Observation n°14 du 02/07/2024 :

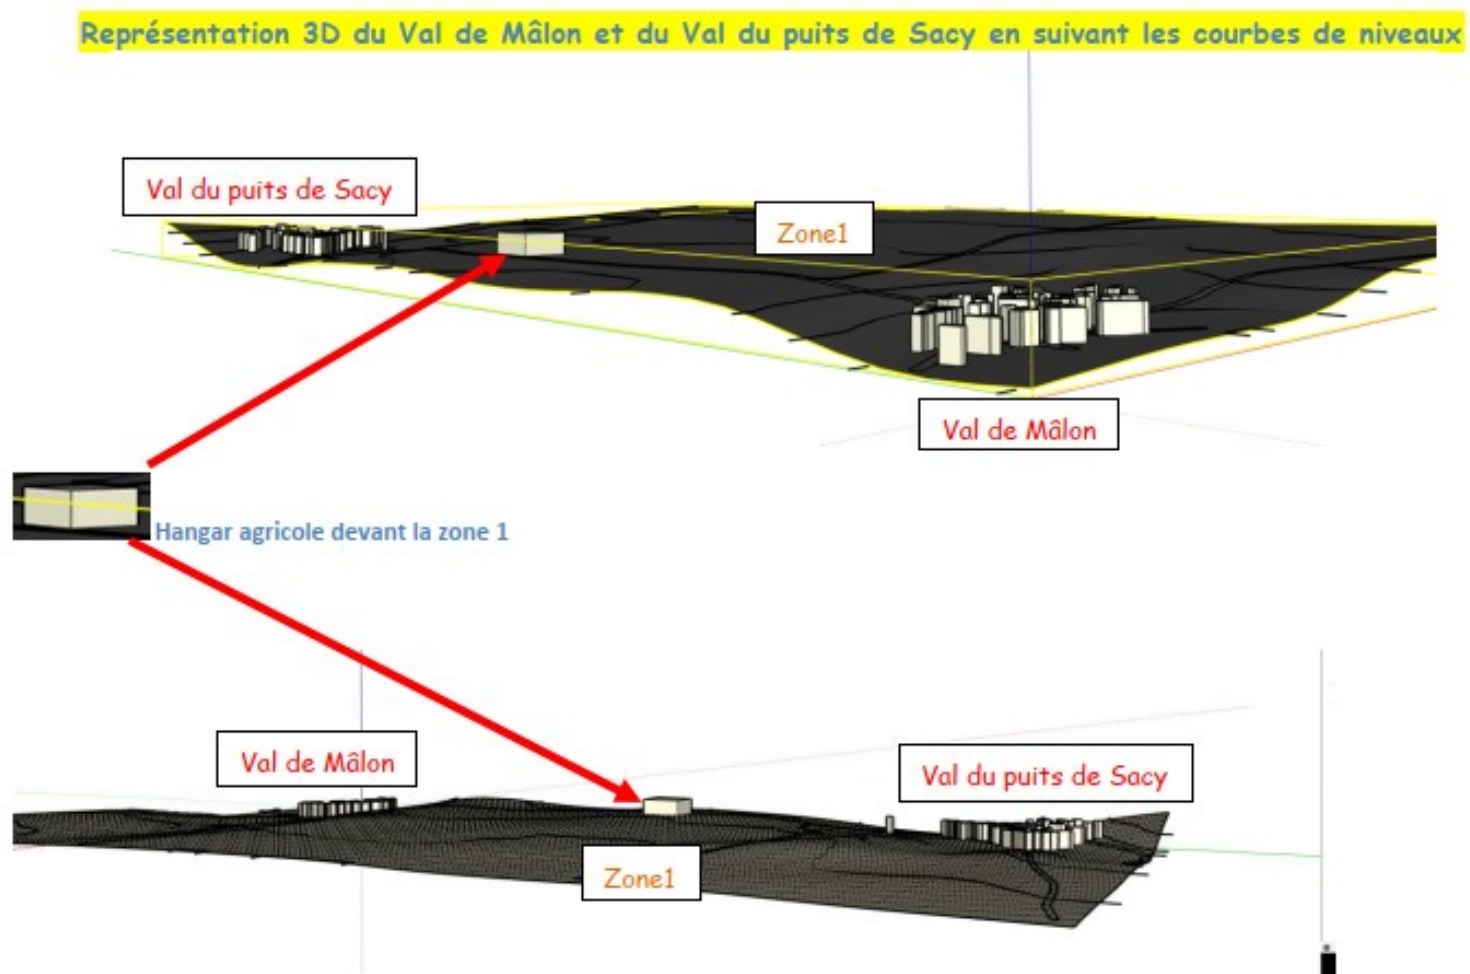
Lors de l'installation du parc agrivoltaïque, une réserve d'eau souple en cas d'incendie est prévue sur la zone 1. Si un feu se propage au bois et ronciers contigus, cette réserve d'eau sera-t-elle suffisante ?

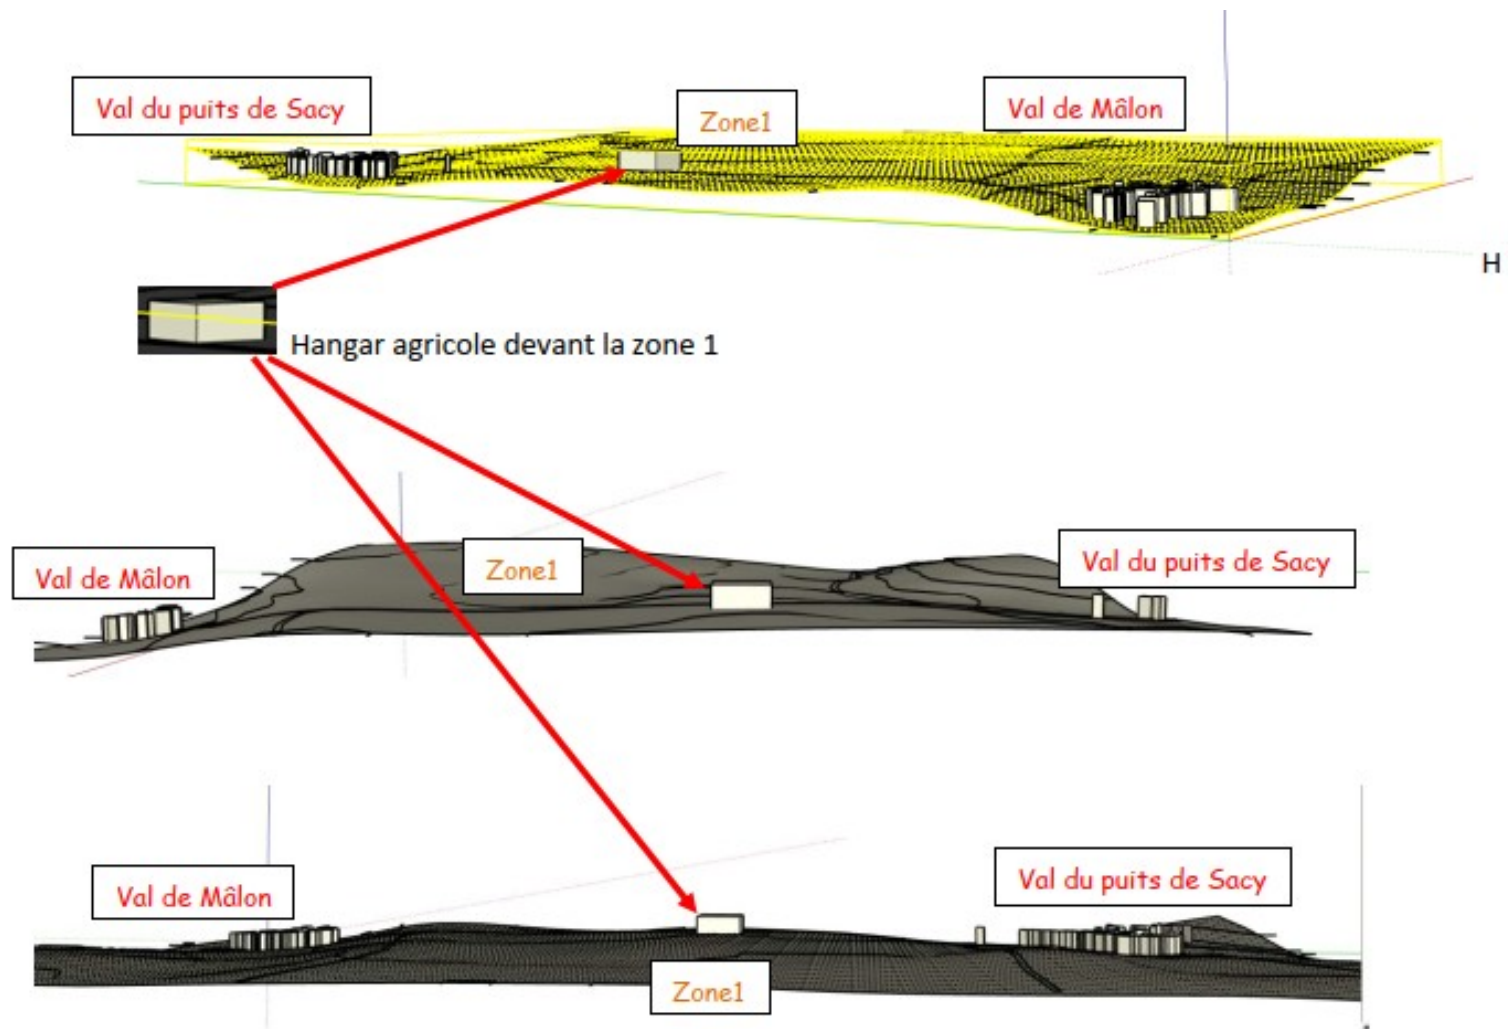
Lors des travaux d'implantation, ce dispositif de lutte contre les incendies sera-t-il opérationnel dès les débuts des travaux ?

Une moissonneuse batteuse a pris feu près du centre de détention de Joux la Ville à cause des étincelles des pierres et de la nature du sol (pierres calcaires).

Combien de temps faut-il aux pompiers pour arriver sur le site de la zone 1 ? et qui les préviendra ?

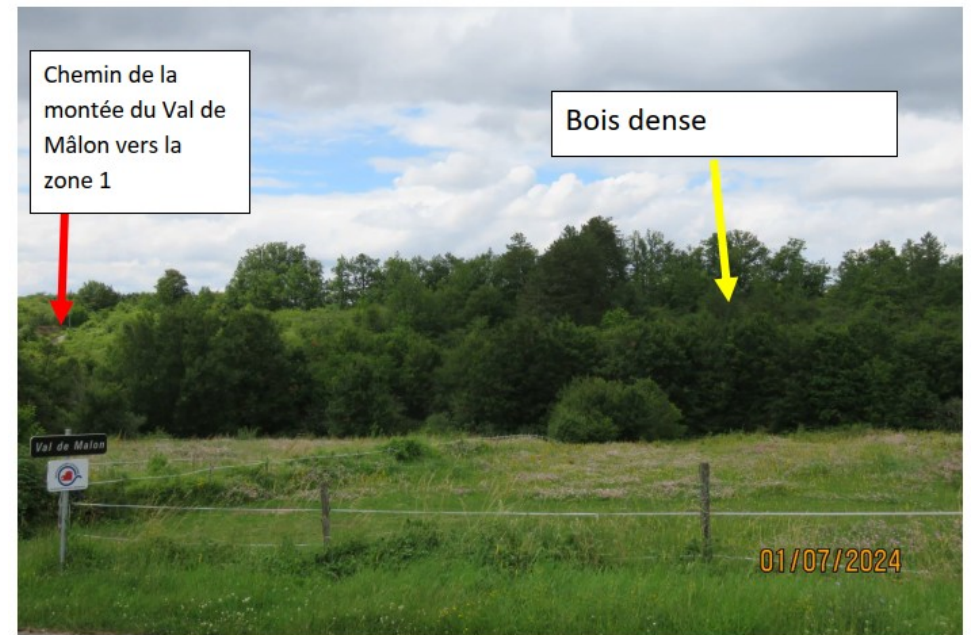
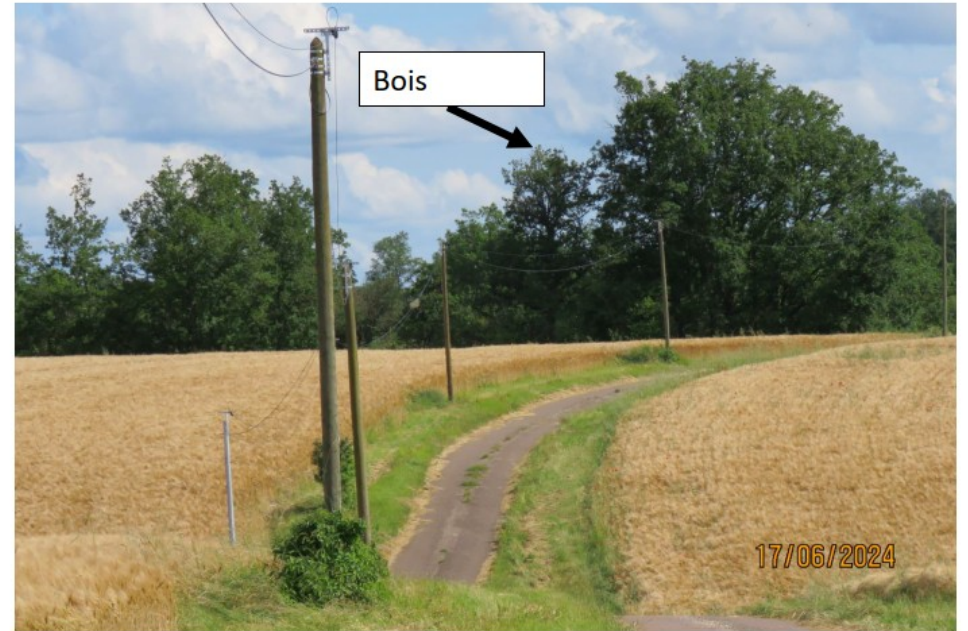
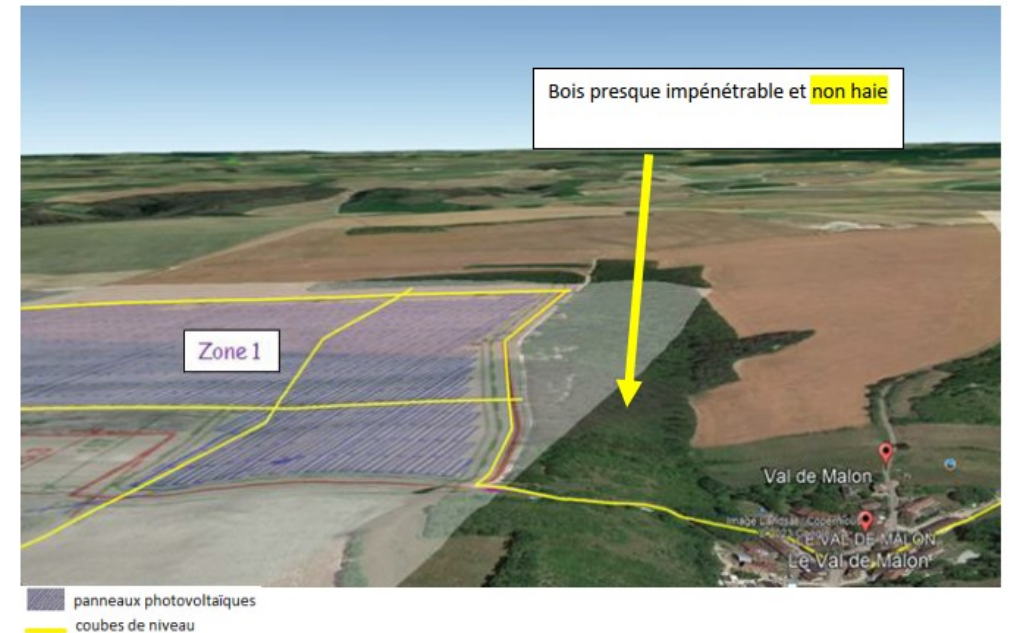
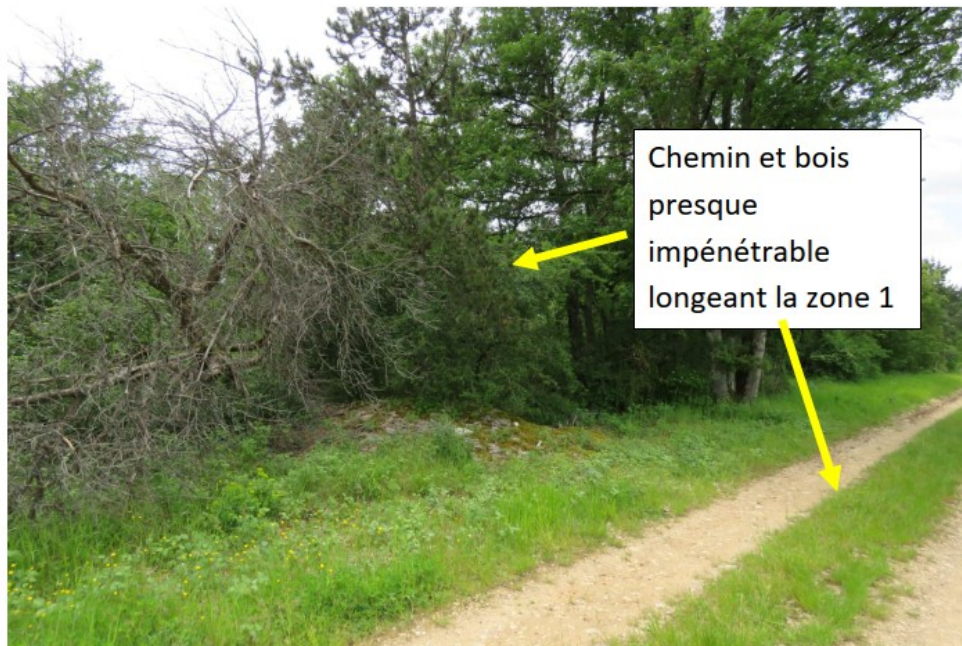
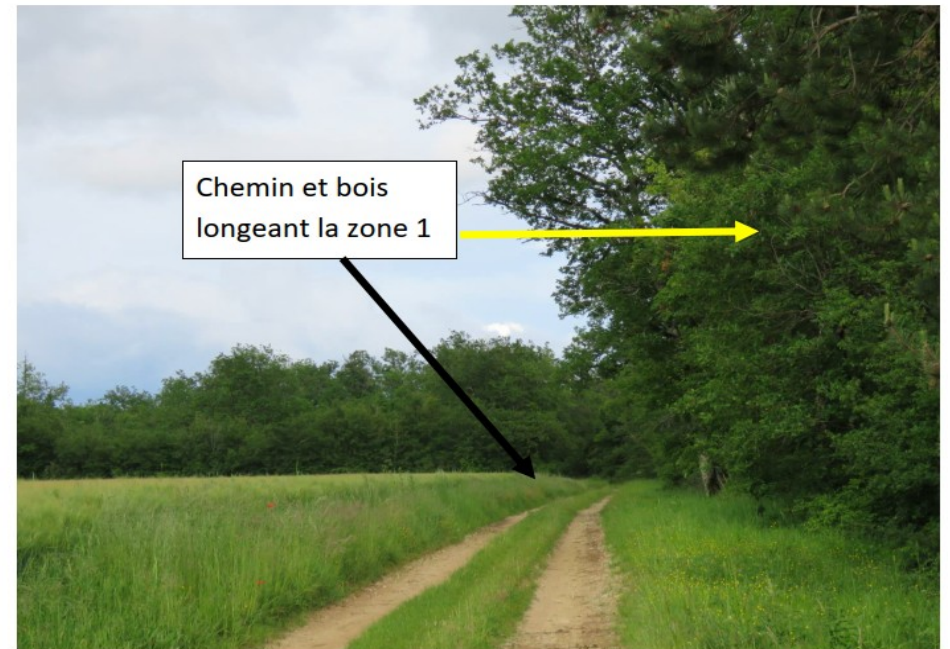
On peut voir sur ces représentations 3D que toutes les pentes tendent vers les 2 vals. Les hameaux seront à la merci des inondations qu'ils connaissent déjà lors de forte pluie. Ils seront peut-être aussi soumis à des feux. Les soit disant « haies » qui masquent la zone 1 sont en fait constituées d'arbres et des buissons impénétrables. Si un incendie s'y déclare à cause des installations électriques ou lors des travaux d'implantation, au regard des très forts dénivelés, le SDIS ne pourra pas contenir le feu qui se propagera aux hameaux, les détruisant.

Vue aérienne de bois et ronciers bien souvent impénétrables qui descendent sur plusieurs dizaines de mètres en contrebas. Le SDIS ne pourra intervenir.
